con la presente si inviano Osservazioni per l'impianto eolico cod. procedura (id_vip/id_mattm):10844 per la produzione di energia elettrica da fonte eolica costituita da n.6 aerogeneratori della potenza complessiva di 37,2 MW, un sistema di accumulo da 25MW e relative opere connesse in loc."Riempillo" nel Comune di Pitigliano (Gr).

Impianto per la produzione di energia elettrica da fonte eolica, costituito da 6 aerogeneratori della potenza complessiva di 37,2 MW, un sistema di accumulo da 25 MW e relative opere connesse in località "Rempillo" nel comune di Pitigliano (GR).

TESTO DELLE OSSERVAZIONI

ALLEGATO alle OSSERVAZIONI all' IMPIANTO EOLICO denominato REMPILLO nel COMUNE di PITIGLIANO (GR). Composto da n. 5 immagini e n. 5 pagine

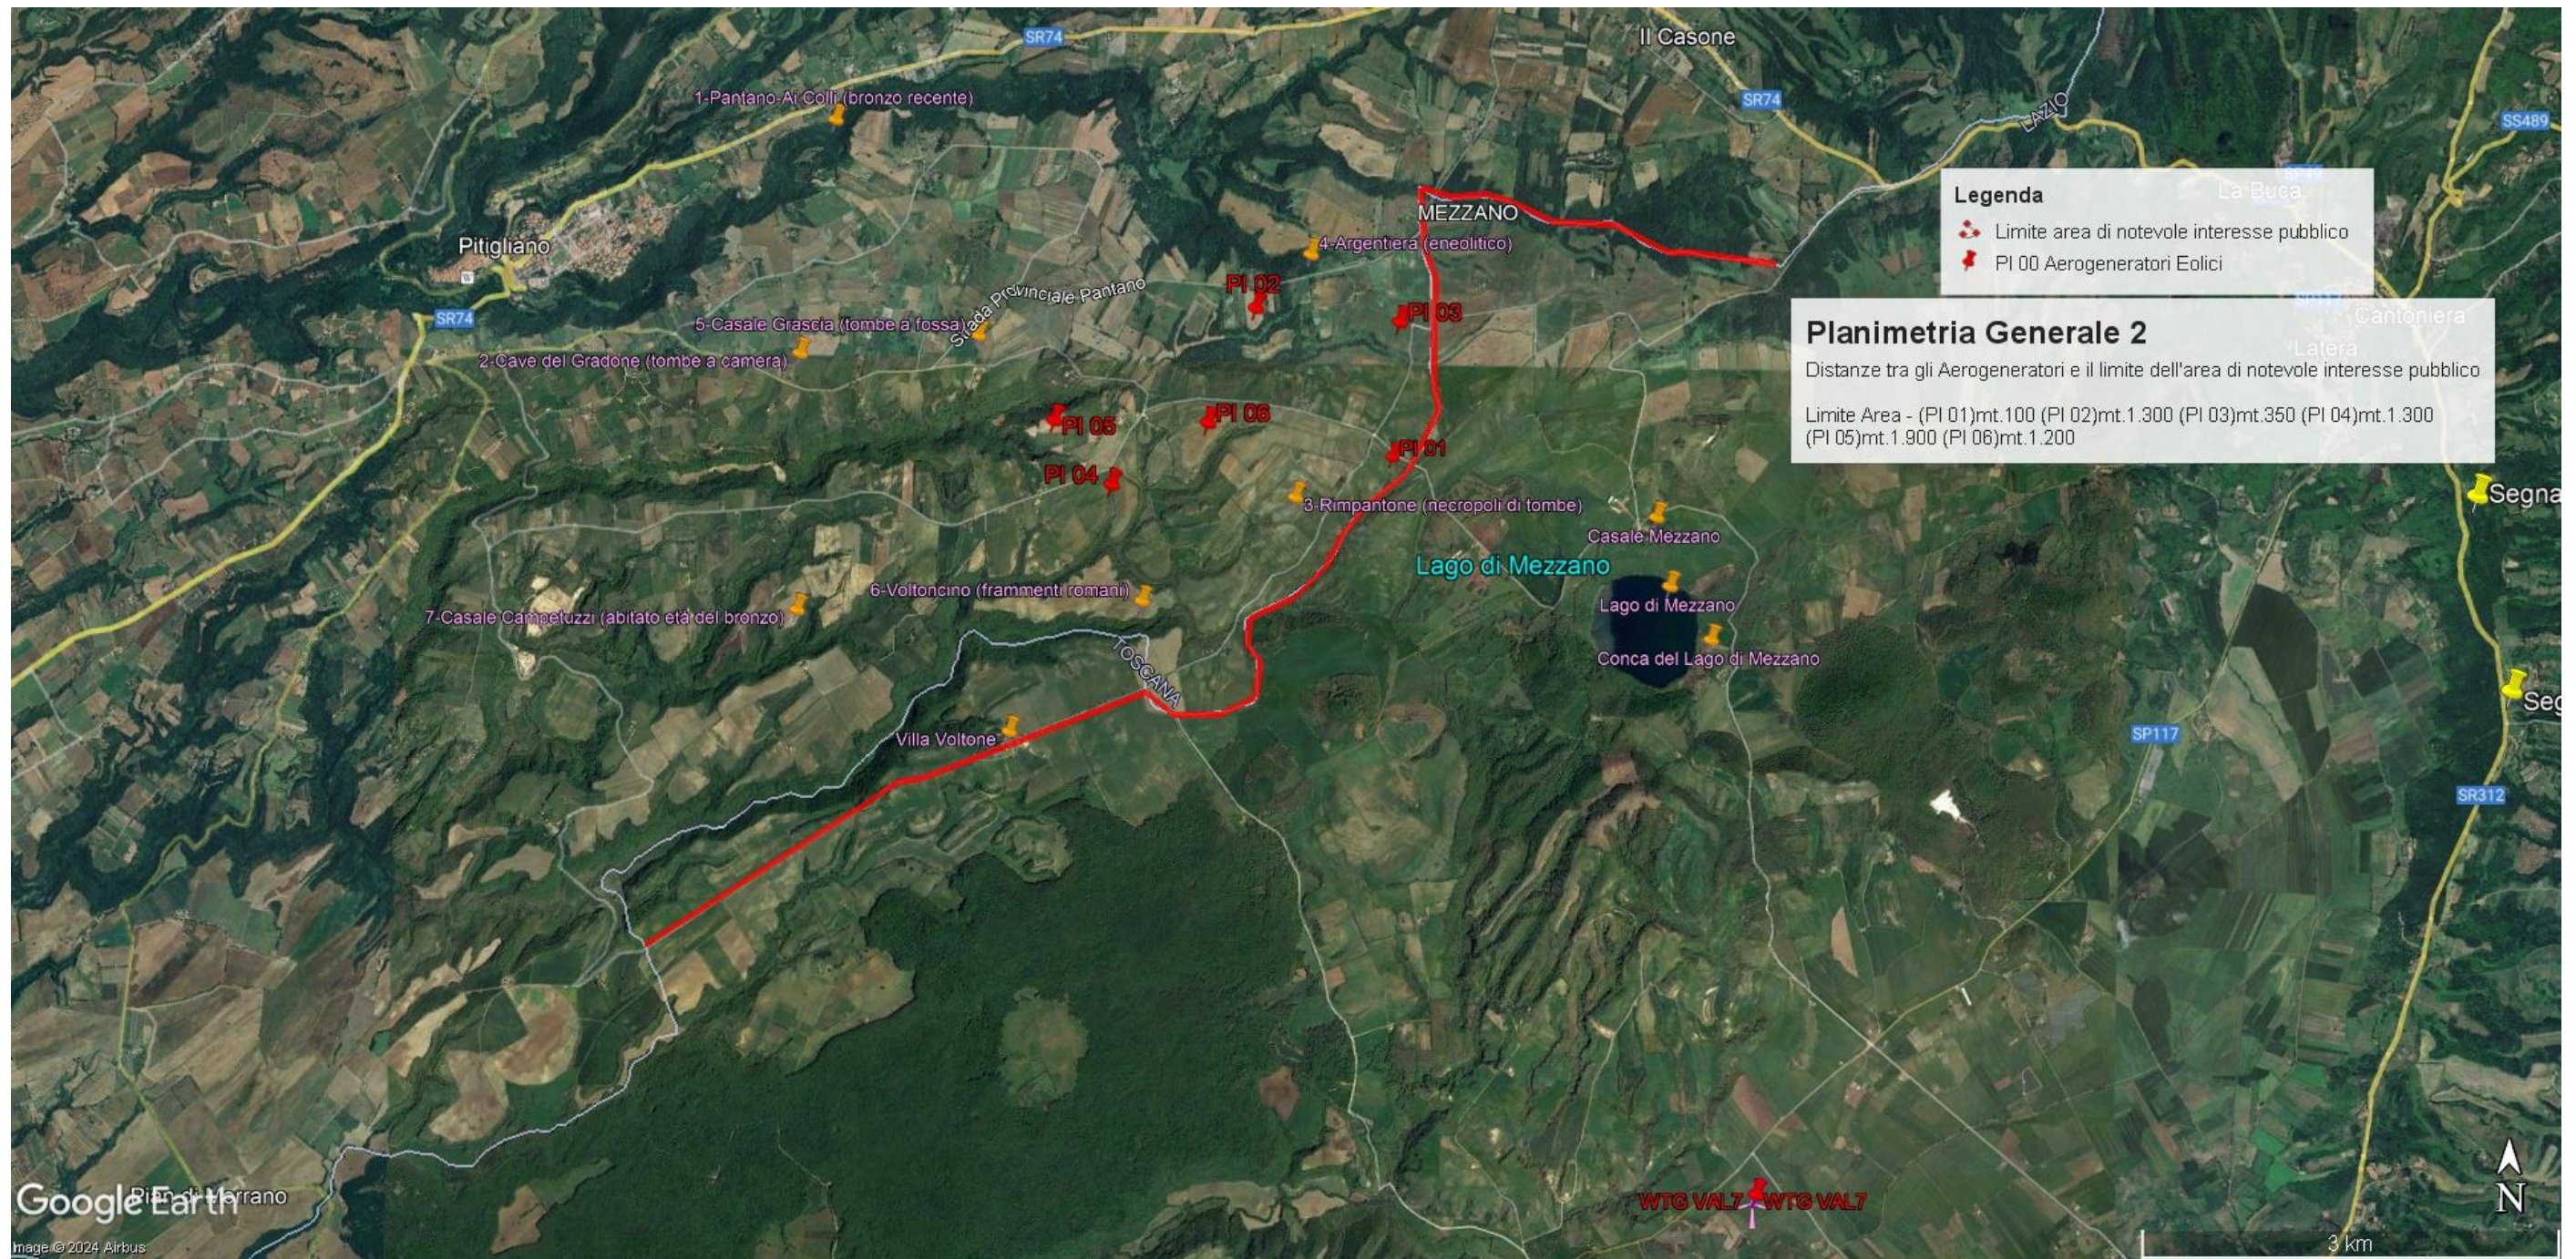
In sintesi, visti l'art. 20 comma 8 lettera c) quater del D.Lgs n 199/2021 e le Linee guida nazionali appena citate, considerato l'enorme impatto dell'impianto eolico industriale denominato "Rempillo" sulla zona paesaggistica di notevole interesse pubblico ben individuata nelle immagini n.1 e n. 2 e sui

Beni Culturali evidenziati nell'immagine n. 3 dell'Allegato alle presenti Osservazioni, per la collocazione delle pale P04 e P05 direttamente all'interno del perimetro di un'area archeologica e per gli impatti anche sull'area intermedia e vasta dei pregiati territori laziali della Tuscia settentrionale e in particolare di quelli del pitiglianese ricco di emergenze agricole, naturalistiche, storiche e archeologiche del periodo etrusco ma non solo, si chiede che venga negata l'autorizzazione all'insediamento dell'impianto eolico denominato "Rempillo".

Immagine n. 4 Situazione di saturazione da impianti FER nella provincia di Viterbo. Non sono riportati gli impianti fotovoltaici e agrivoltaici che hanno inciso per buona parte nel cumulo di impianti FER per superare già nel 2023 gli obiettivi del PNIEC assegnati alla Regione Lazio per il 20230.

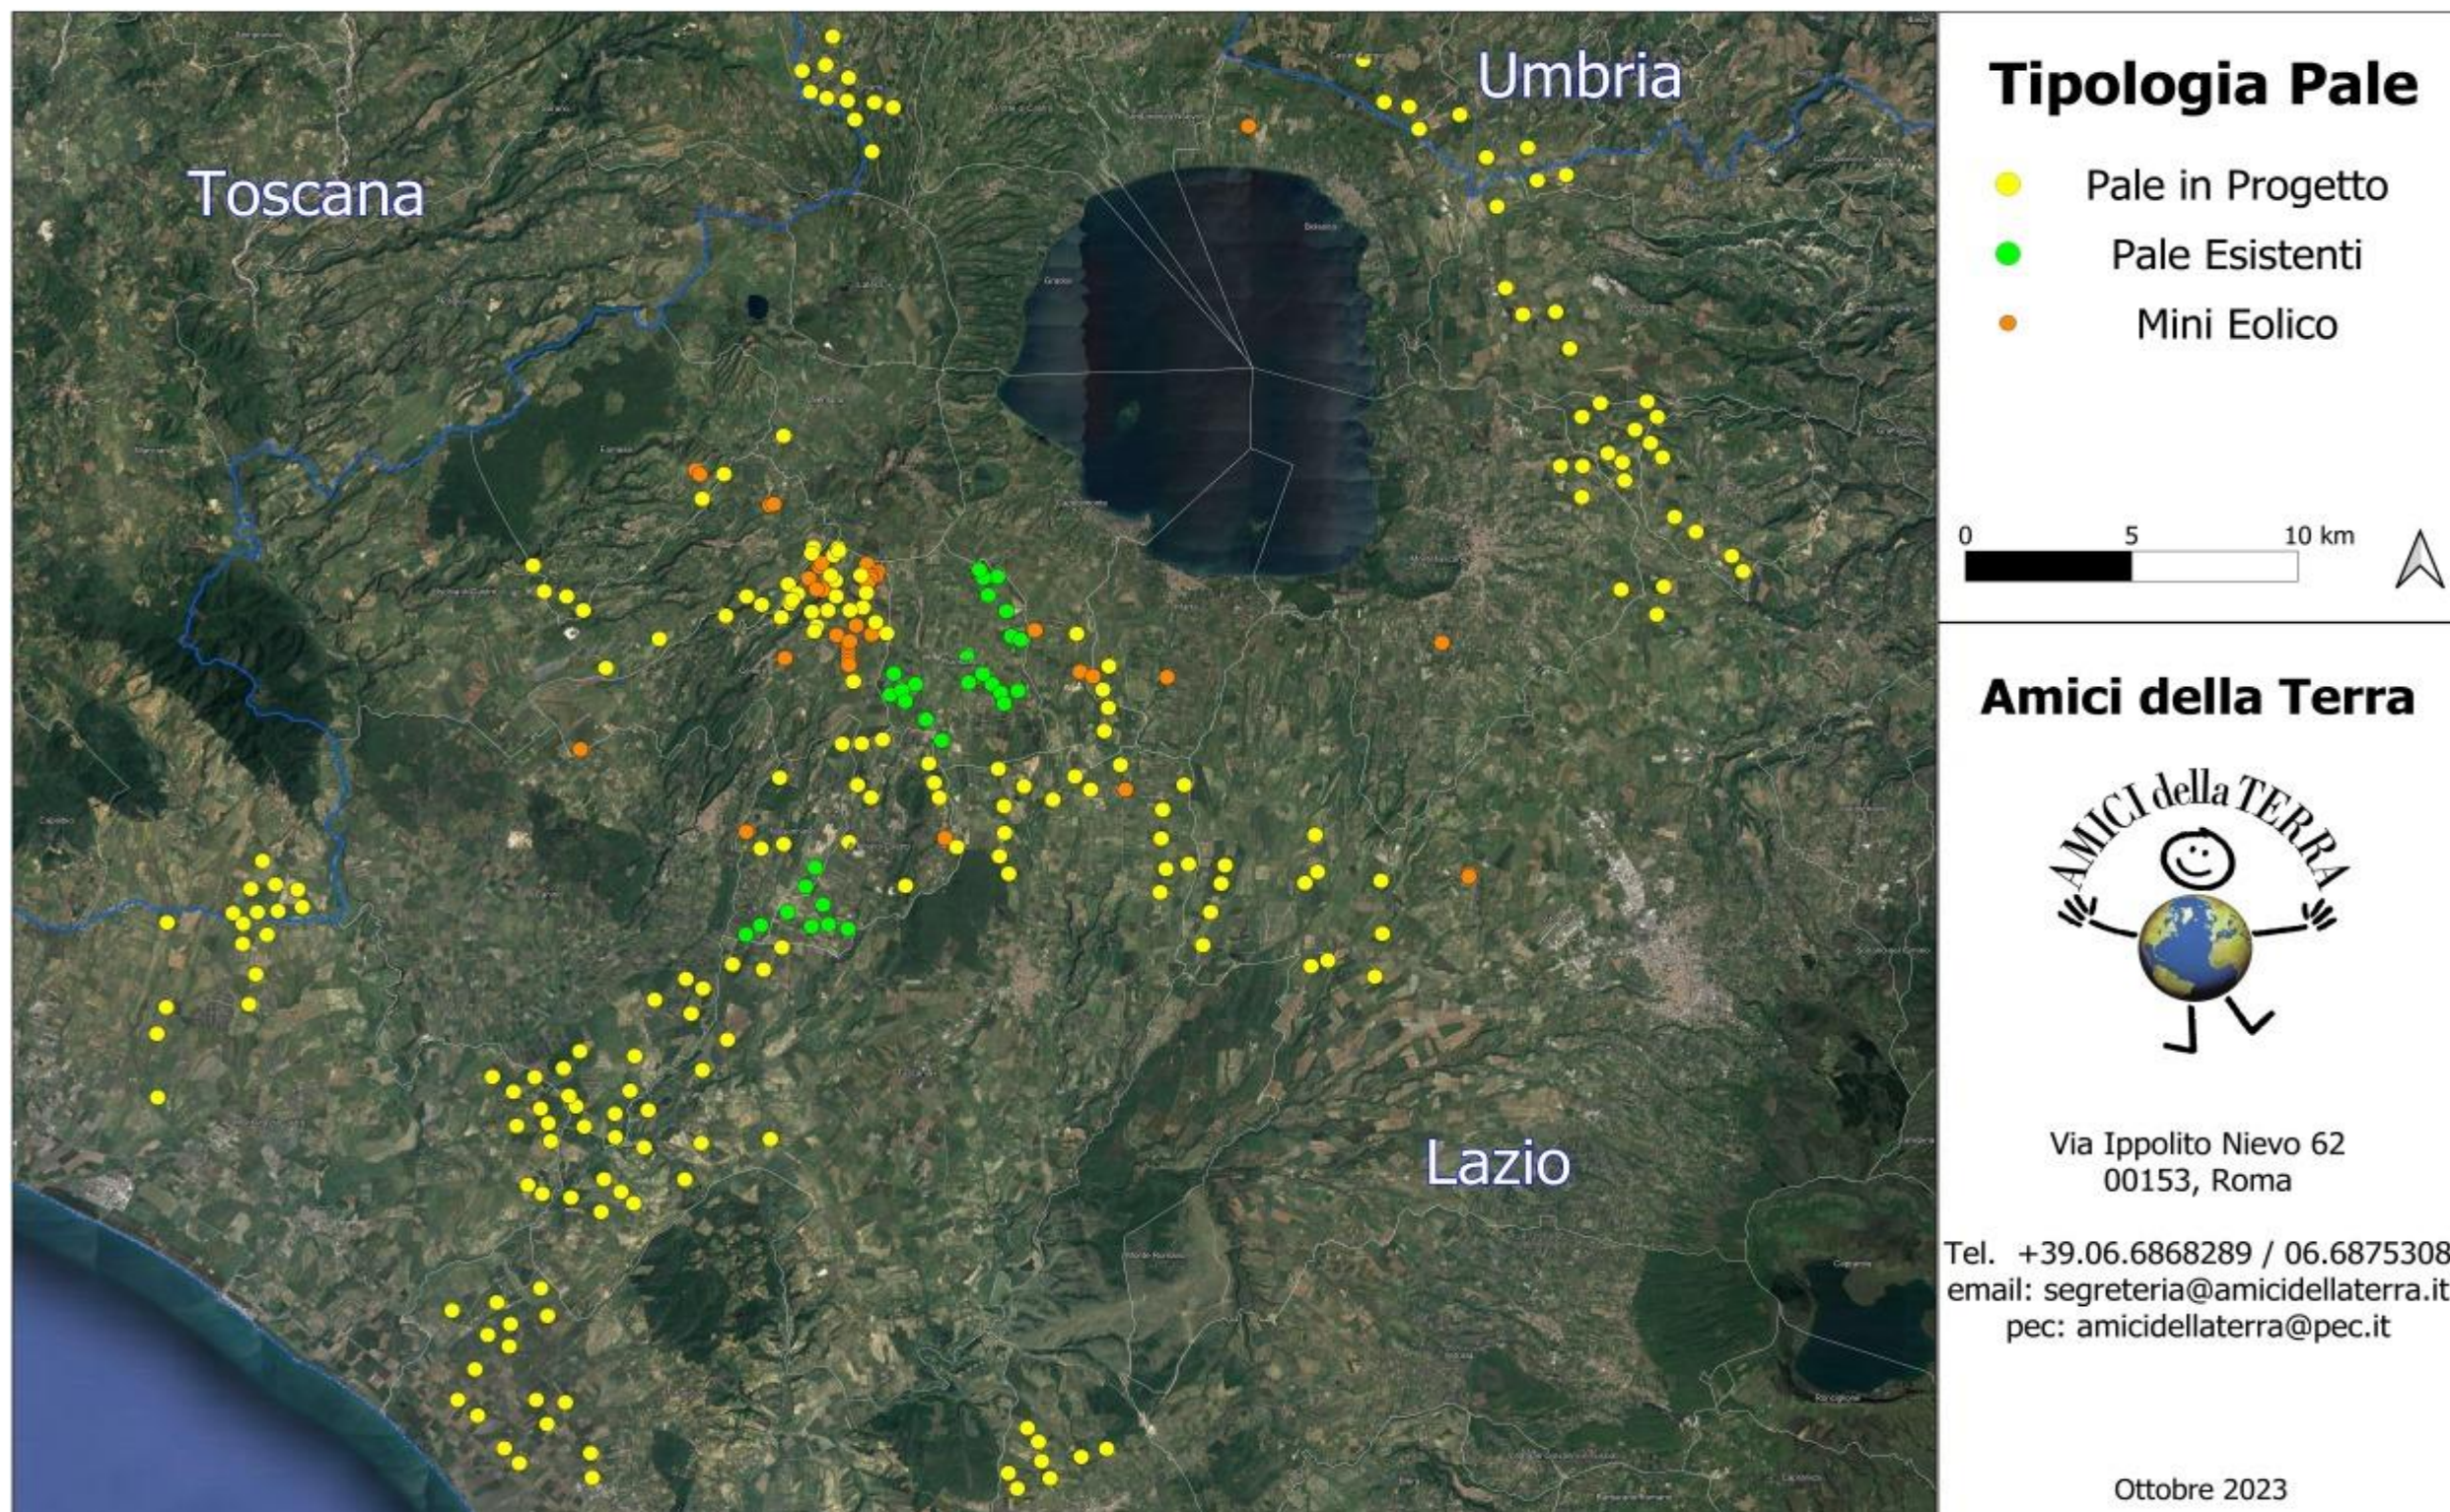
Quindi anche la Regione come Ente deputato dalla normativa nazionale a legiferare sulle aree idonee e non idonee si è espressa riguardo al fatto che abbia assolto ai doveri e alle quote stabilite dal PNIEC e in ambito regionale la provincia di Viterbo è stata quella con il più alto tasso di impianti FER tra tutte e quindi ormai satura ed il cumulo degli impianti FER installati, autorizzati e in progetto rappresenta una **elevata criticità per la sostenibilità ambientale di ulteriori eventuali iniziative.** L'impianto eolico “Rempillo” pur essendo “esterno al confine provinciale e regionale ma nelle sue immediate vicinanze (a soli 100 metri i primi due aerogeneratori) oltre ad impattare sul territorio e sulle economie di tre Comuni del Lazio (Farnese, Valentano e Latera) si trova nelle fasce di rispetto dei Beni di notevole interesse pubblico come si è evidenziate nelle Osservazioni nn. 1 e 2 e crea anche degli impatti negativi anche sui beni naturalistici come verrà dettagliato nell'Osservazione n. 4. Inoltre andrebbe a sommarsi al già enorme cumulo di impianti eolici e fotovoltaici e geotermici che già creano una elevata criticità ambientale nella provincia di Viterbo e interferiscono anche con il territorio toscano come si può vedere dalle immagini nn. 4 e 5

dell'Allegato Report Fotografico n. 1.
